WYJAŚNIENIA TREŚCI SIWZ

dot.: postępowania przetargowego dla zadania pn.: ”Wymiana stolarki okiennej w budynku Urzędu Gminy Wińsko”.

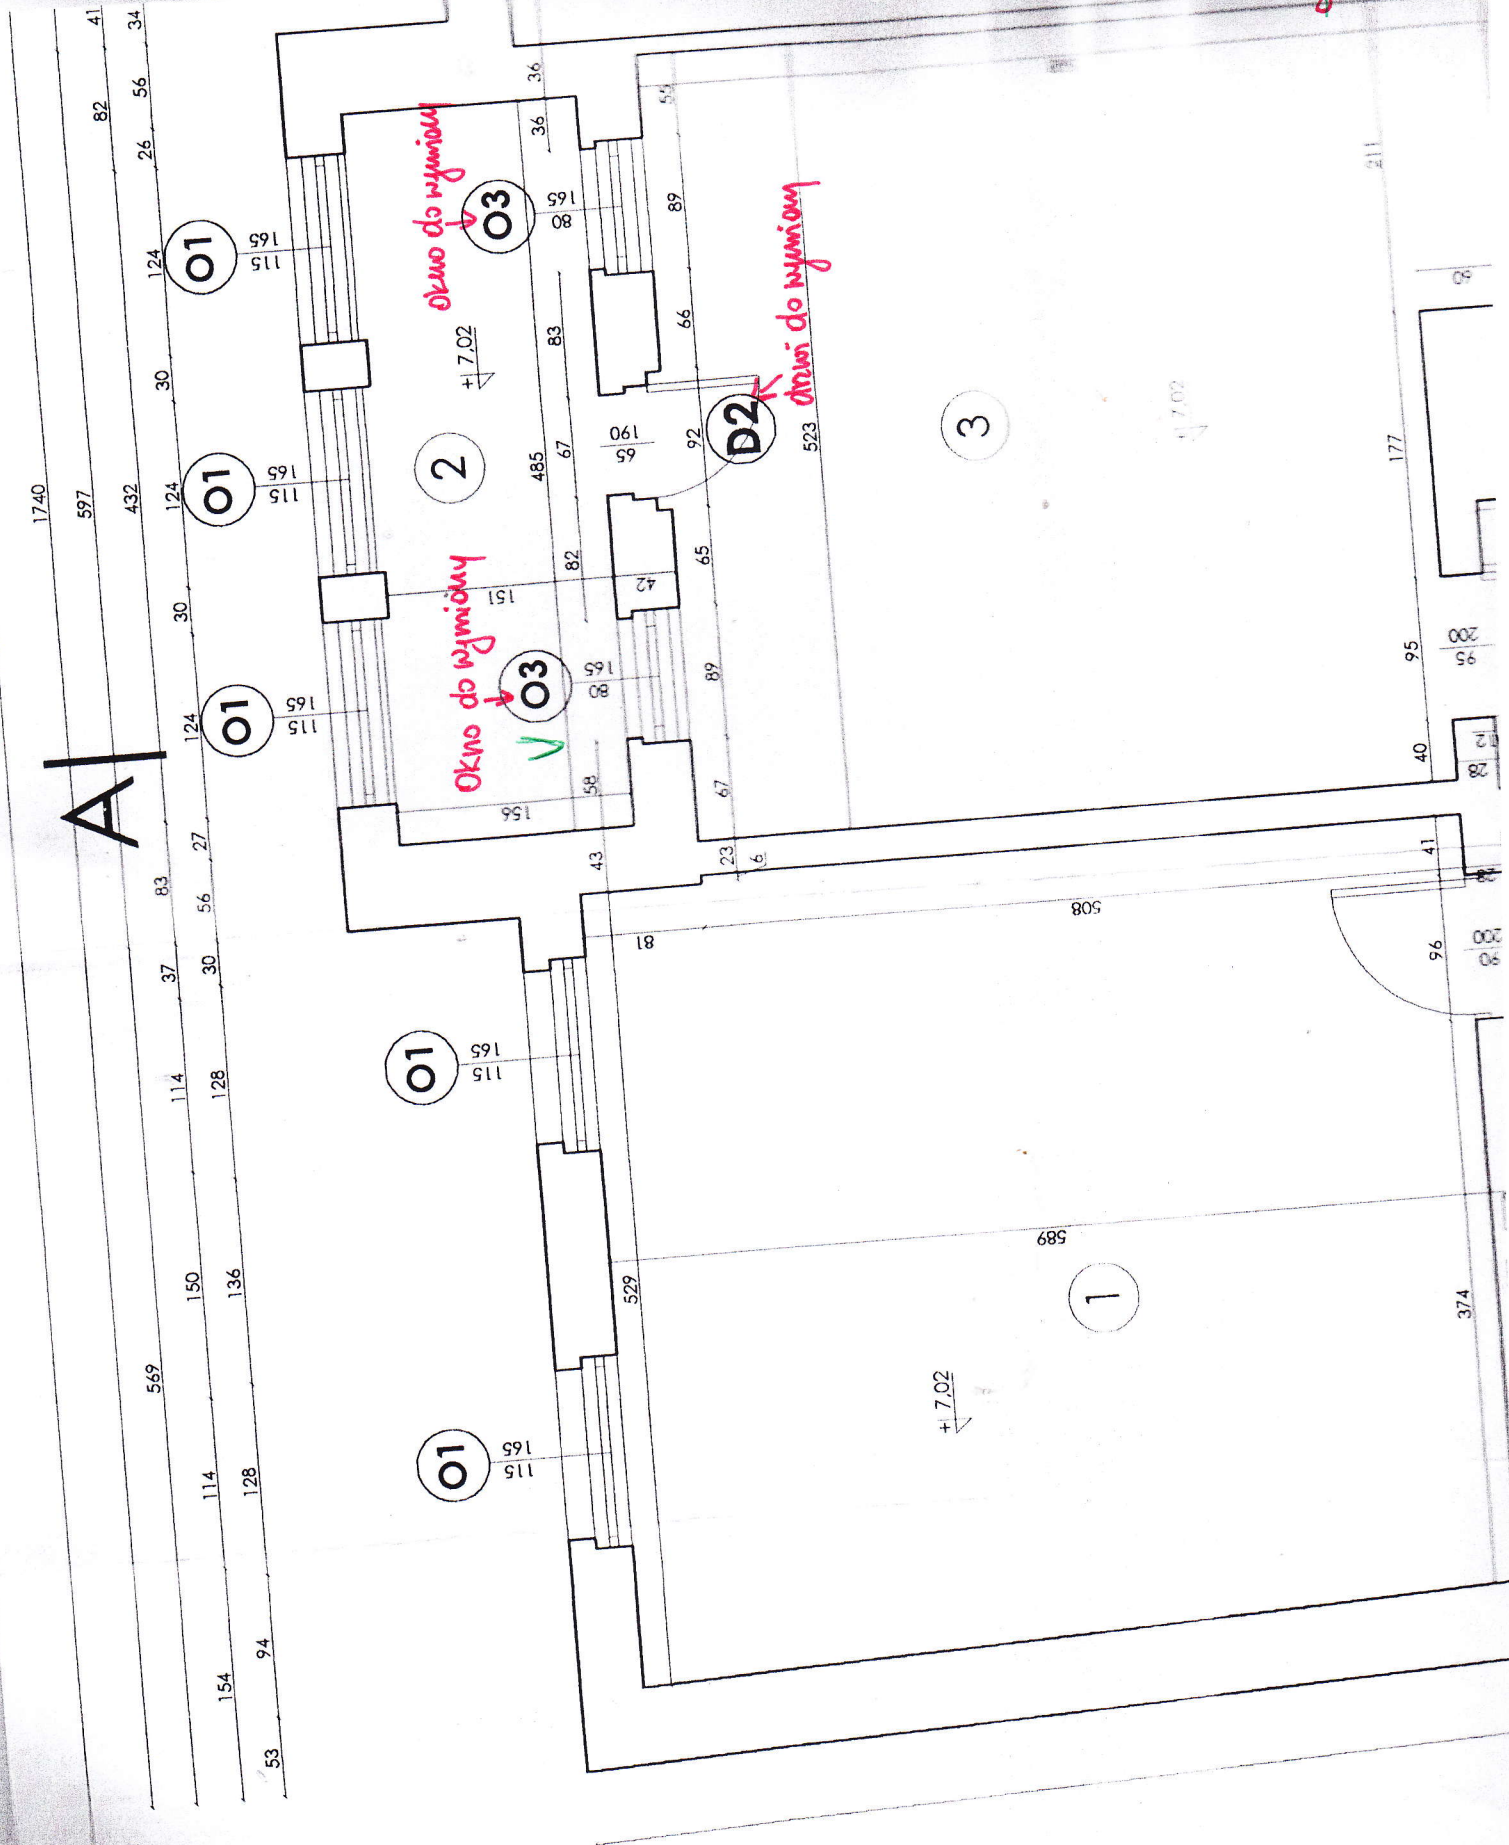
Pyt 1. Proszę o przesłanie rysunków okien wraz z przybliżonymi wymiarami.

Pyt. 3 Które okna z ujętych w zestawieniu stolarki przewidziane są do wymiany np.01- 5 szt., 07-3 szt. itp.

Pyt. 5 Czy we wszystkich oknach podanego typu górne skrzydła mają być jak na rysunku tj. skrzydła rozwieralne czy stałe szklenie?

Odp. Zamawiający dołącza rysunki budynku od strony frontowej załącznik nr 1 oraz tylnej załącznik nr 2 obrazujące ilości okien, natomiast wymiary przedstawia załącznik nr 3, zestawienie stolarki okiennej

Odp. Rysunki nr 1 oraz 2 oraz załącznik nr 3 przedstawiają ilości okien oraz przybliżone wymiary, Wykonawcy zobowiązani są do bezwzględnego sprawdzenia wymiarów okien i drzwi.

Odp. Rysunek nr 3 przedstawia wykonanie poszczególnych okien.
